**REVISION 003 TO A
INVITATION TO TENDER**

Title - Sujet : Franchissement de la rivière Pipestone par une conduite d'eau à Lake Louise – Parc national de Banff		
Solicitation No. - N° de l'invitation : 5P420-20-0346/A	Date : 19 janvier 2021	
Amendment No. - N° de modification : 003		
Client Reference No. - N° de référence du client : 914		
GETS Reference No. N° de référence de SEAG : PW-20-00938896		
Solicitation Closes - L'invitation prend fin : At - à : 14 h On - le : 26 janvier 2021		Time Zone - Fuseau horaire MST - HNR
F.O.B. - F.A.B. : Plant - Usine : <input type="checkbox"/> Destination : <input checked="" type="checkbox"/> Other - Autre : <input type="checkbox"/>		
Address Enquiries to - Adresser toutes demande de renseignements à : Jen Maheu		
Telephone No. - N° de téléphone : 587-432-8458	Fax No. -N° de télécopieur : 866-246-6893	Email Address – Courriel : jennifer.maheu@canada.ca
Destination of Goods, Services, and Construction - Destination des biens, services, et construction : See Herein – Voir ici

Modification 003

PRE-INSULATED WATERMAIN DETAILS

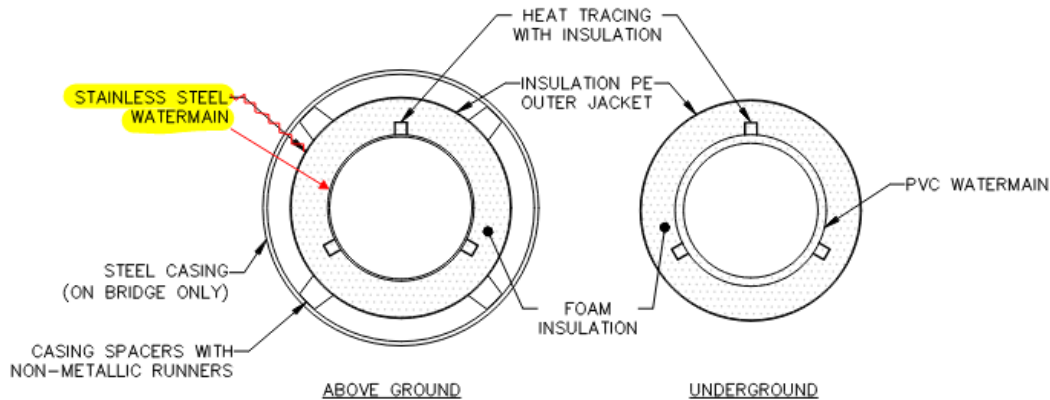
Q8. Dans le détail relatif à la conduite d'eau principale préisolée du dessin C105 : Concernant la partie au-dessus du sol, la légende *stainless steel watermain* (conduite d'eau principale en acier inoxydable) pointe vers le bord de la mousse isolante au lieu du cercle intérieur. Pouvez-vous expliquer?

R8. La légende *stainless steel watermain* doit pointer vers le cercle intérieur. Ce détail sera mis à jour dans les dessins soumis en vue de la construction.
